三亚崖州湾  
南繁科技城幼儿园  
幼儿园小学项目  
1号楼

二层平面图 1:150

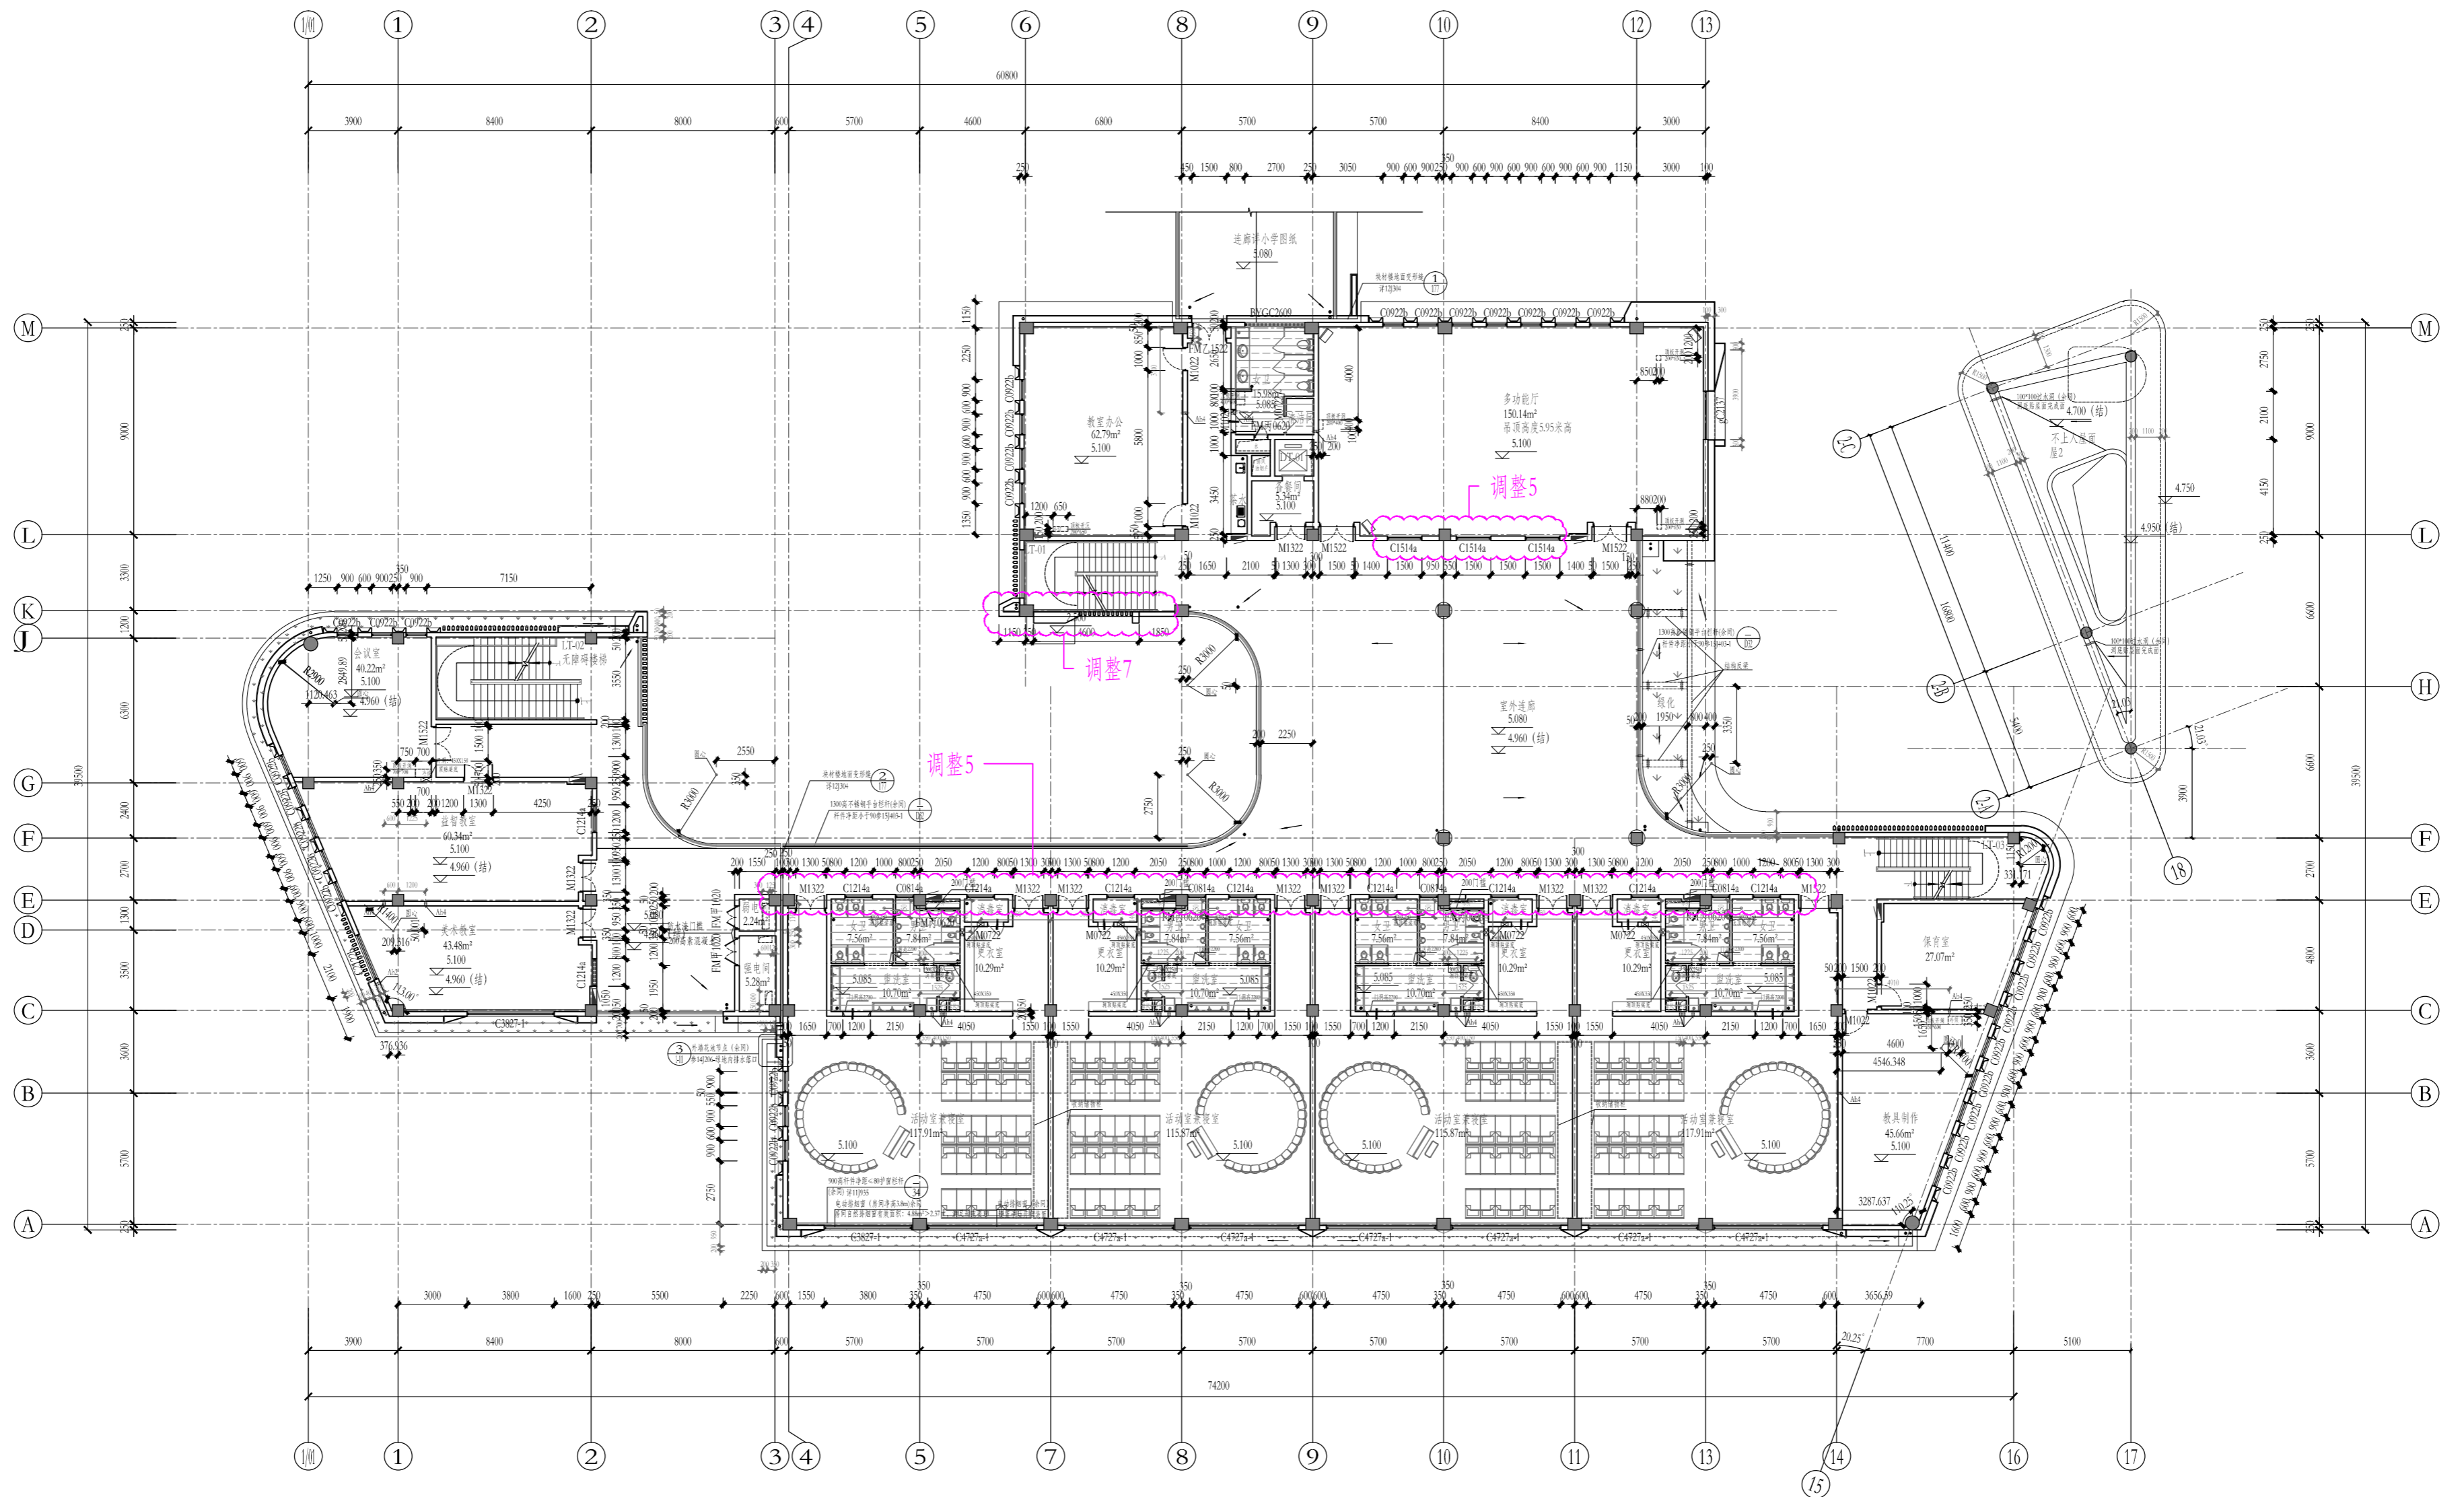
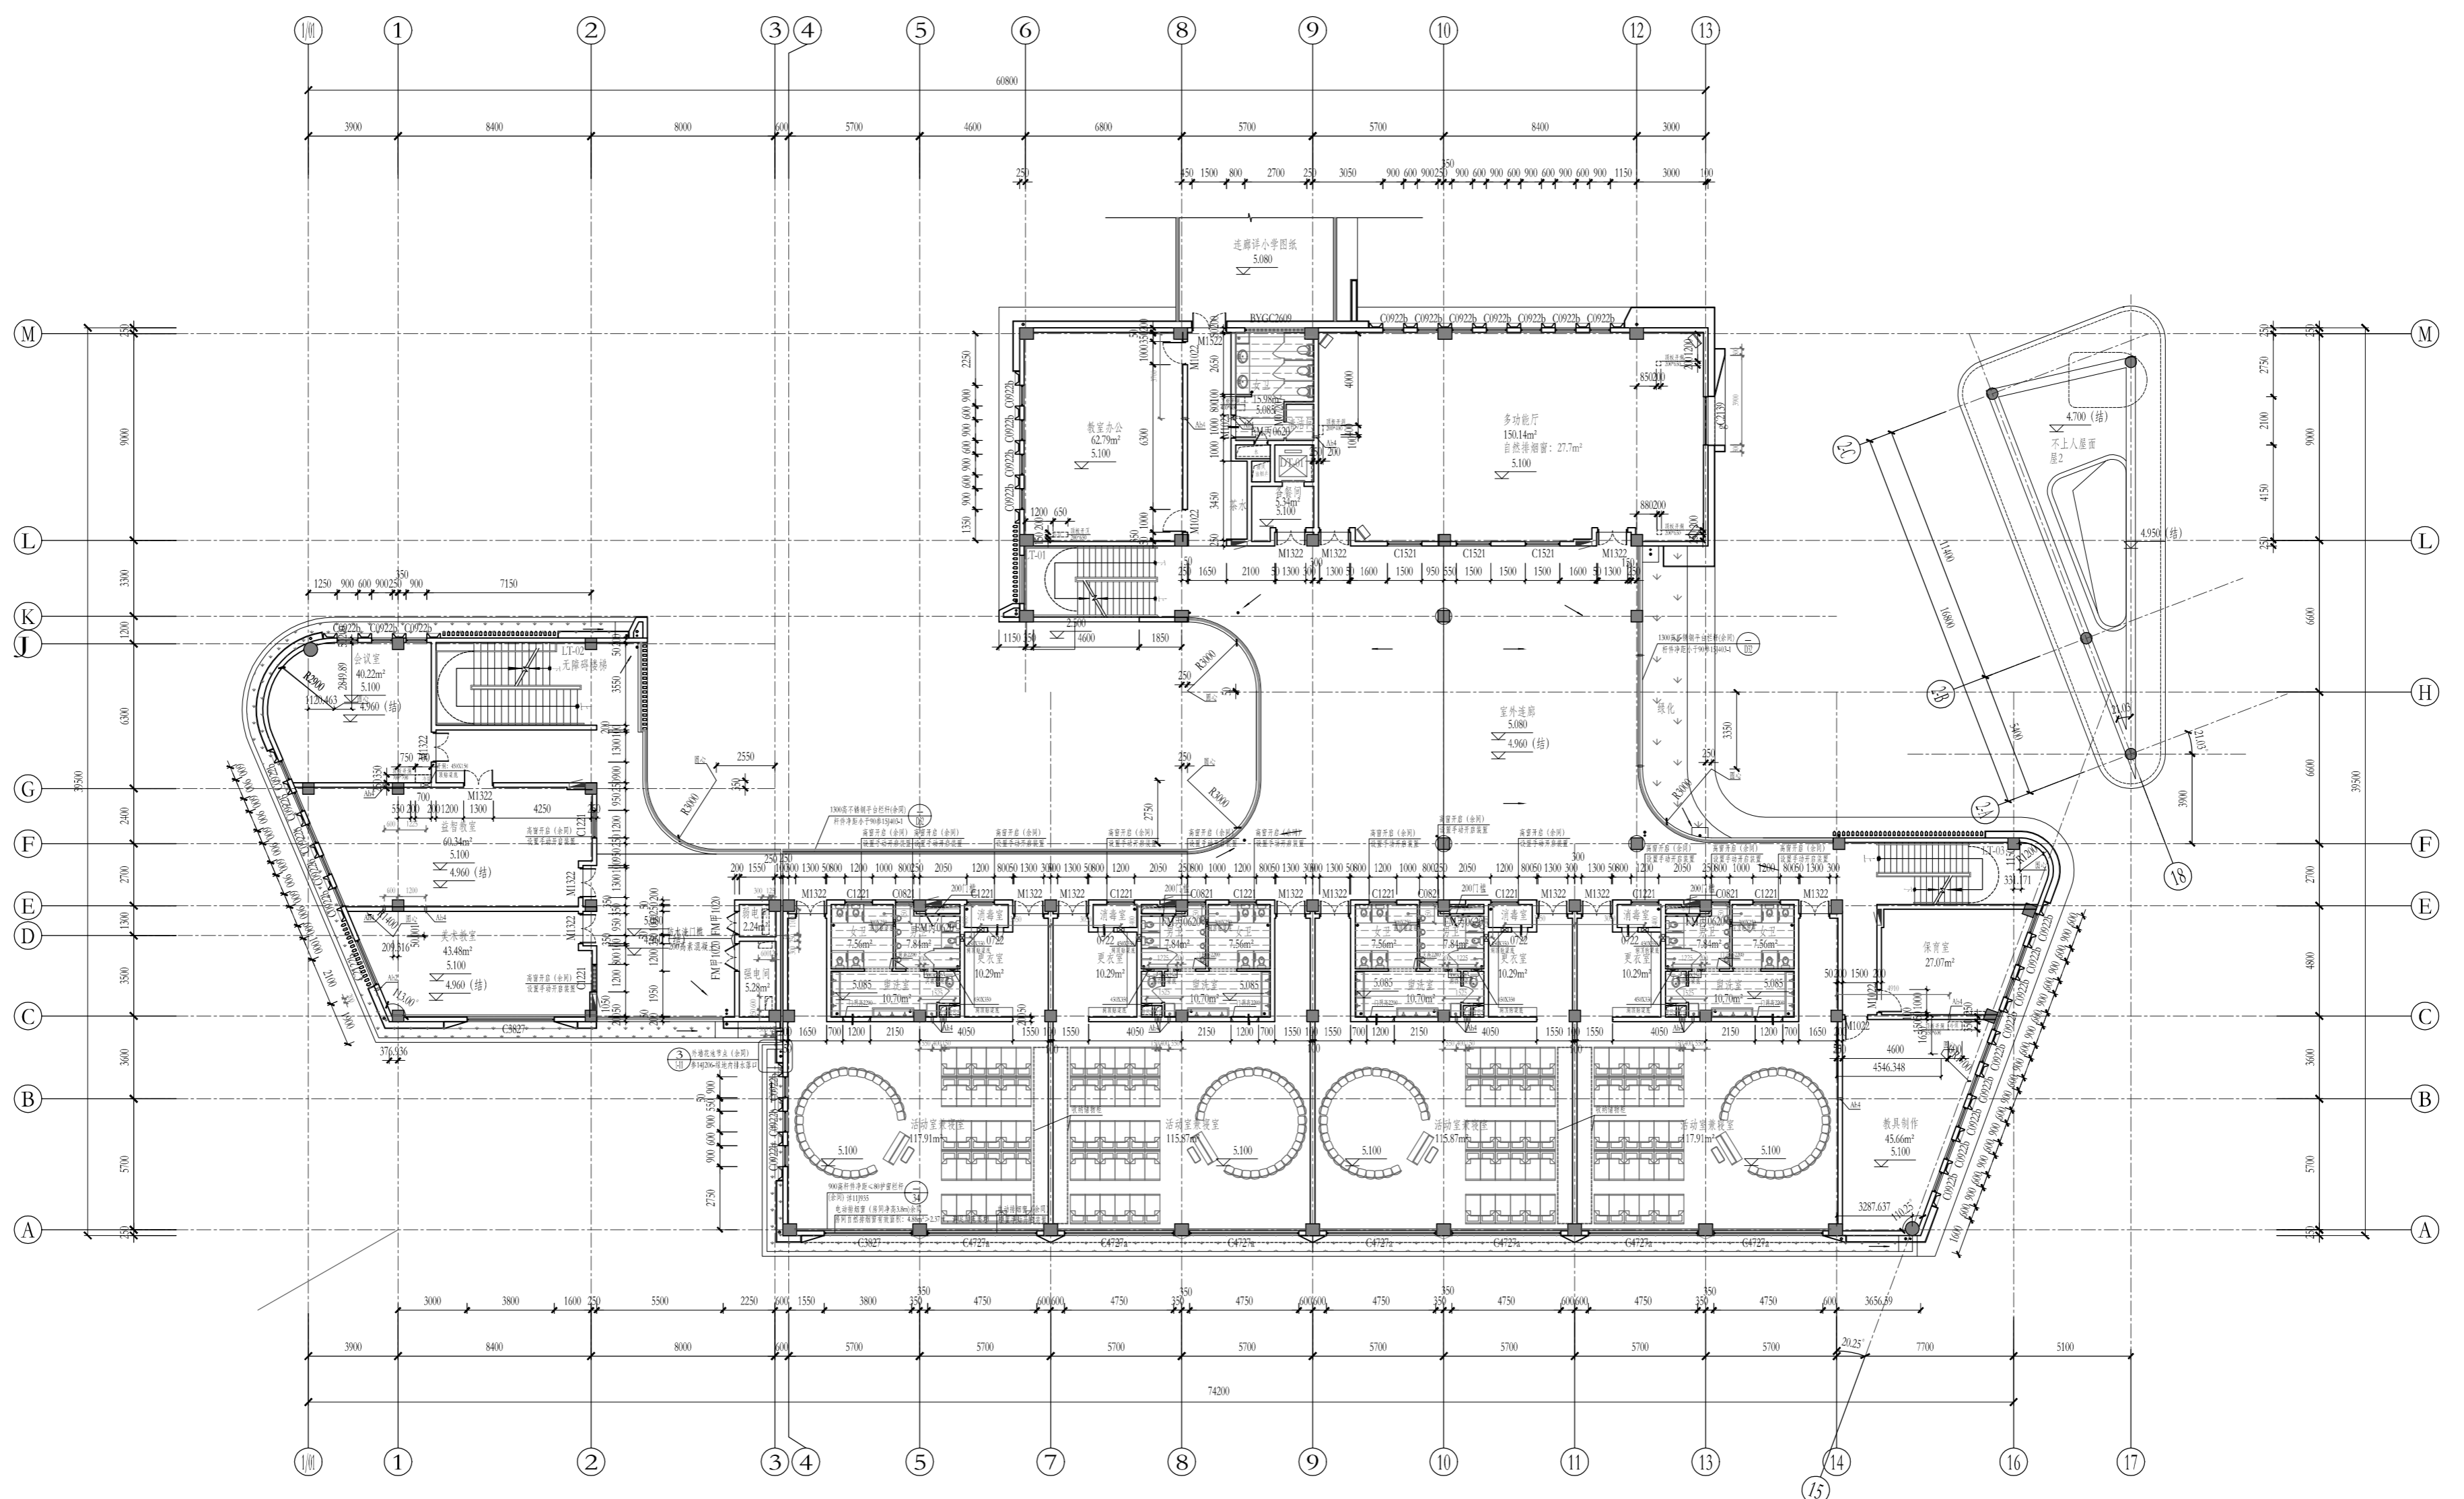
- 3.调整首层外立面材质：由面砖修改为同色质感涂料；
- 4.调整活动室兼寝室窗等的开启扇分隔
